Autorité environnementale

**Avis délibéré de l'Autorité environnementale sur
le recalibrage de la Lys mitoyenne entre
Deûlémont et Halluin (France - 59, Belgique)**

n°Ae : 2017-62

Figure 3 : schéma de principe d'un profil raidi avec palplanches sous eau (source : dossier)

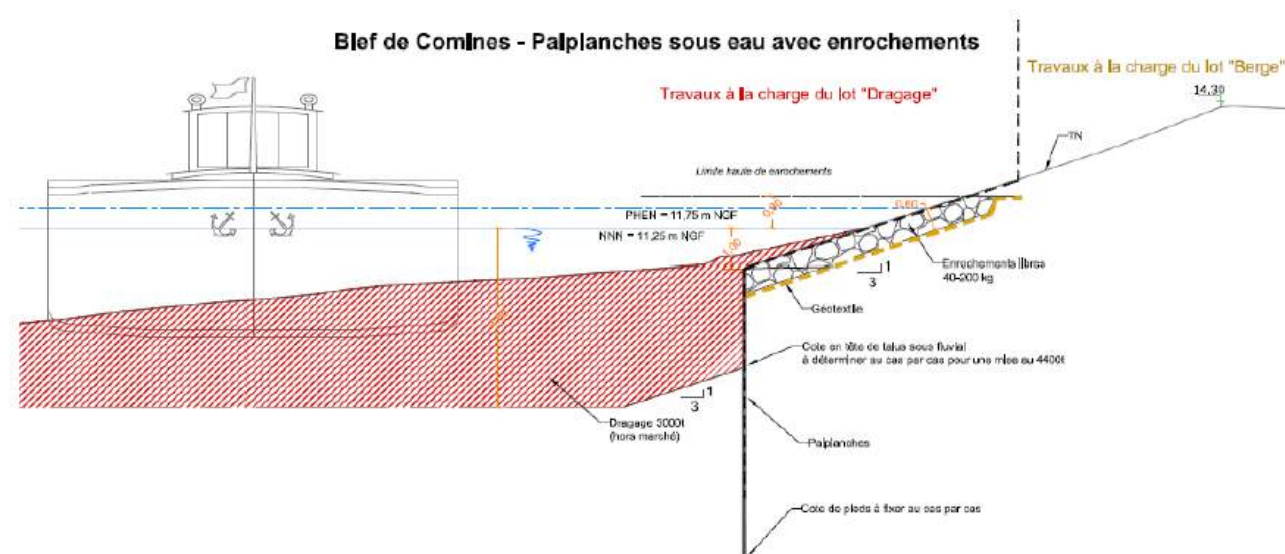
⁴ L'Ae relève par ailleurs des contradictions dans la description du projet (pièce 4 § 2.3.4) entre la liste détaillée des profils retenus par sous-tronçon de berge, et la figure 7, ainsi qu'avec l'atlas cartographique dont la légende est imprécise : il aurait été pertinent que les cartes 4 « défenses de berges projetées » permettent de visualiser la distinction entre « palplanches sous l'eau » et « palplanches toute hauteur », au lieu d'une légende unique « palplanches ».
